Place de l'Hôtel-de-Ville, à Monthey

Résultats

La Commune de Monthey a organisé un concours d'architecture pour l'étude de la place de l'Hôtel-de-Ville, d'un bâtiment administratif et d'un parking. Le concours était ouvert aux architectes valaisans domiciliés ou établis sur le territoire du canton du Valais, aux architectes originaires du Valais, ainsi qu'aux architectes inscrits au Registre suisse des architectes REG A ou B, originaires, domiciliés ou établis dans les cantons de Vaud, Genève, Fribourg, Neuchâtel, Jura et Tessin.

2^e prix : Claudine Lorenz

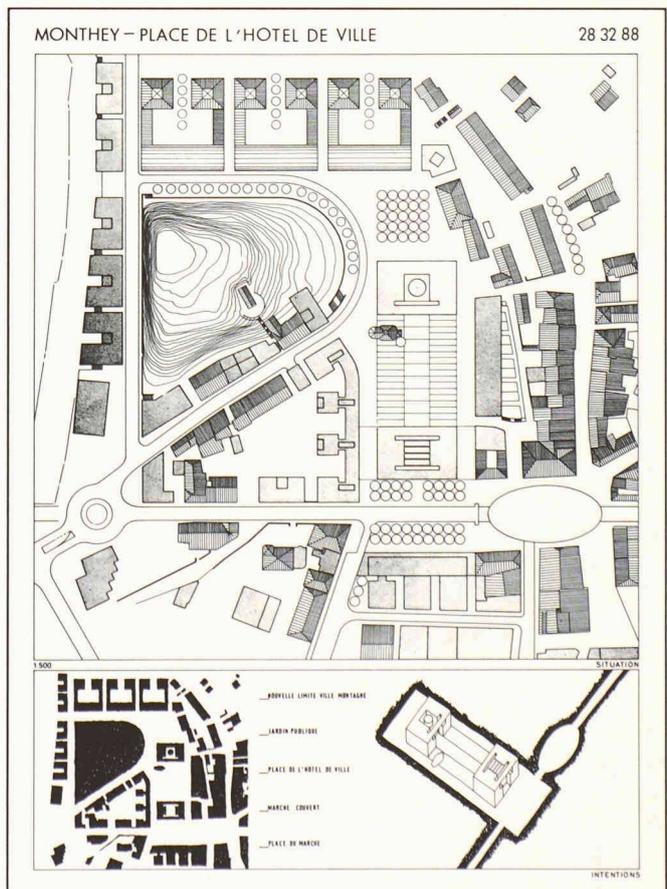
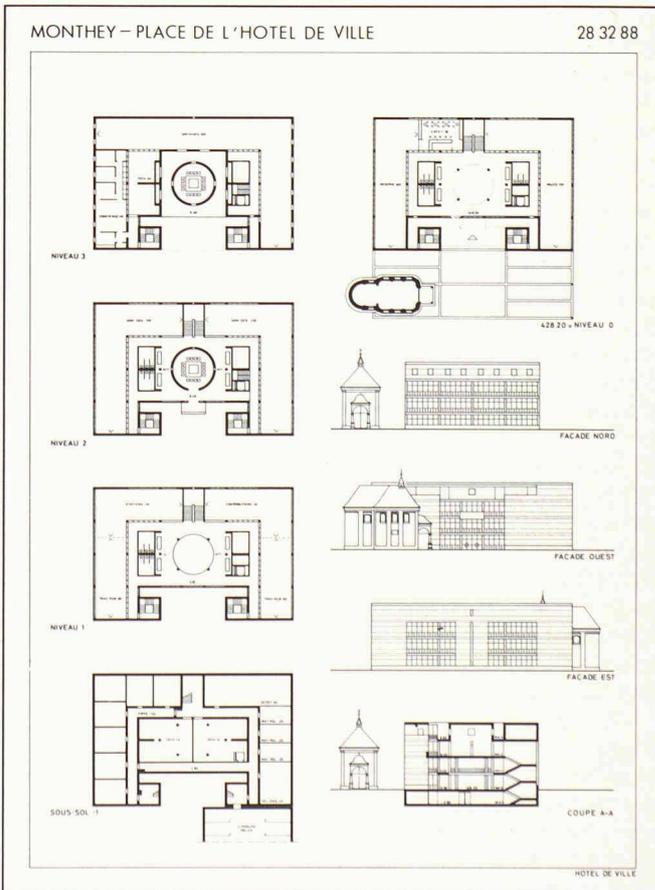
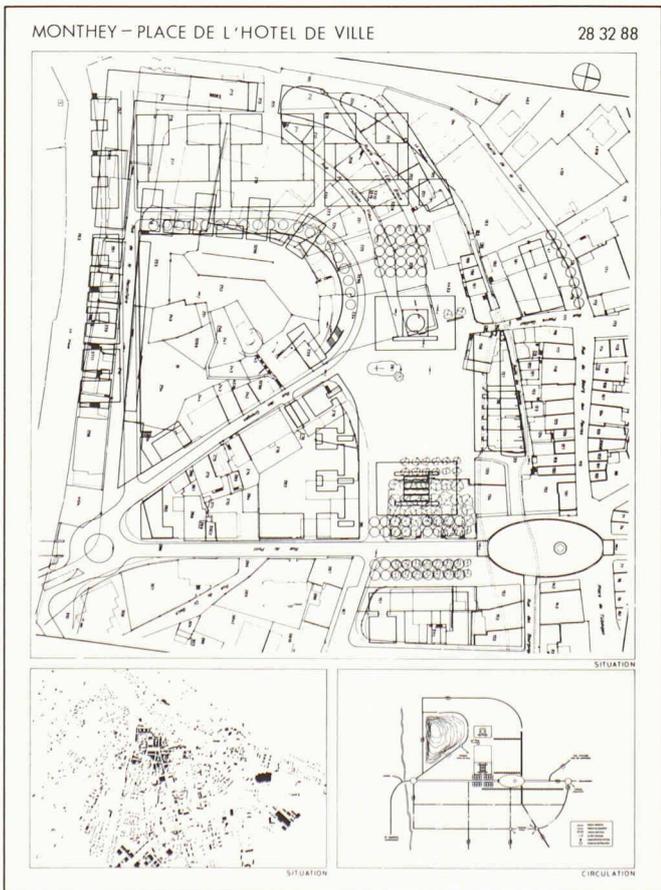
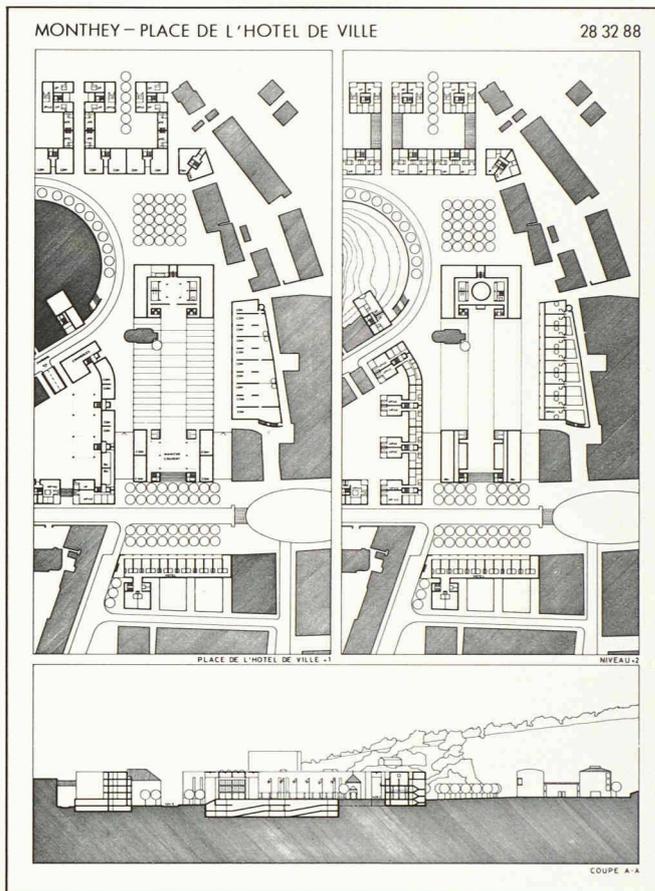
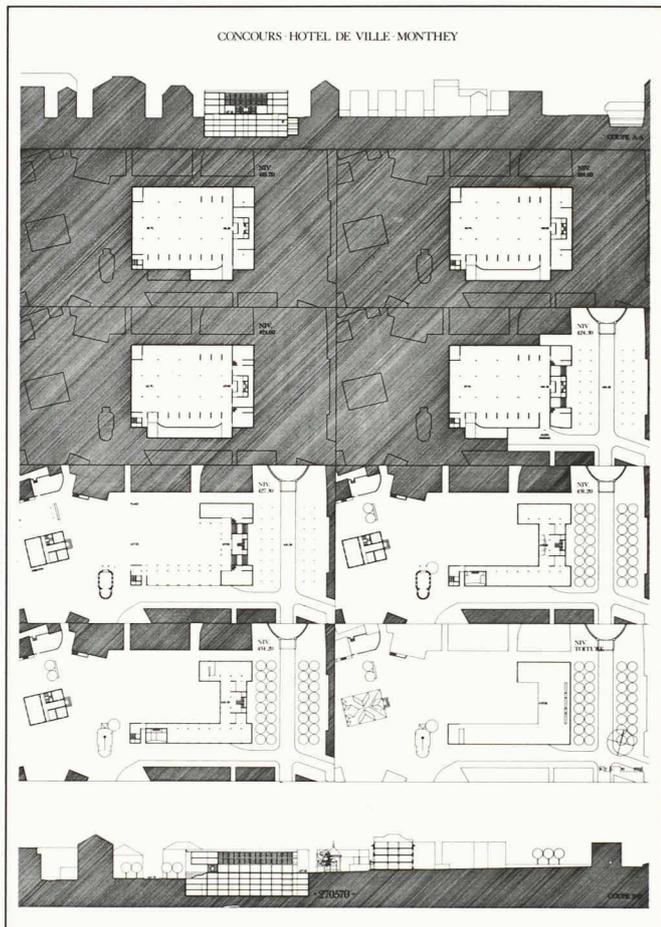
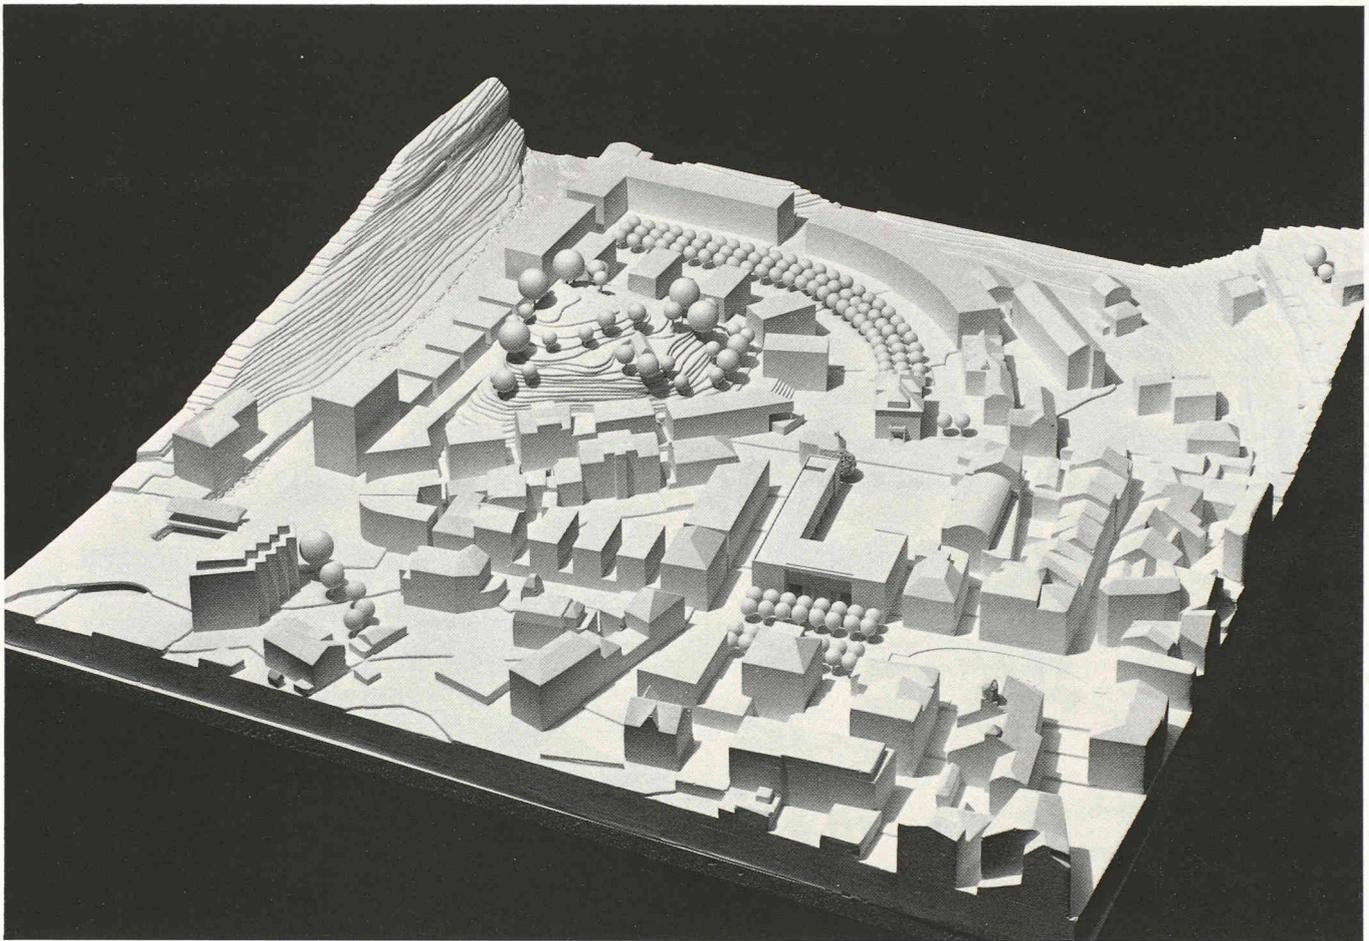
Le projet se distingue par une nouvelle construction en lieu et place de l'Hôtel de Ville existant, ainsi que par un édifice de volumétrie identique qui constitue un filtre entre la place publique et le nouveau front est proposé de la rue du Pont.

Ce projet établit une cohérence avec le plan Mangeat par une volumétrie du bâti à son échelle. Cela est en revanche moins évident en ce qui concerne la succession des vides, compromise par l'effet de barrière du nouvel Hôtel de Ville. Bien que ce parti urbanistique intervienne avec force dans le bâti existant et engendre de profondes modifications de celui-ci, la réalisation du programme peut se faire par étapes. Si les deux fronts latéraux ne sont pas indispensables dans leur forme proposée, la redéfinition du front à l'est de la rue du Pont est en revanche indispensable en tant qu'élément conclusif de l'ensemble. La démonstration, évidente en maquette, est affaiblie d'une manière surprenante par la proposition de modification du plan Mangeat.

La coupe sur l'Hôtel de Ville démontre des qualités intéressantes. Le développement en plan est quelque peu excessif; une réduction du volume aurait amélioré les rapports entre les pleins et les vides, surtout en ce qui concerne les espaces situés latéralement et en arrière du bâtiment. Le projet du parking est rationnel; cependant, son accès est inadmissible et met en doute l'emplacement proposé.

Ce projet est une contribution intéressante et met en évidence les grandes potentialités urbanistiques de cette partie de la ville.

La suppression ou l'allègement du volume construit sur la place des Platanes donnerait plus de forme au projet du nouvel Hôtel de Ville et aux rapports entre les deux places.
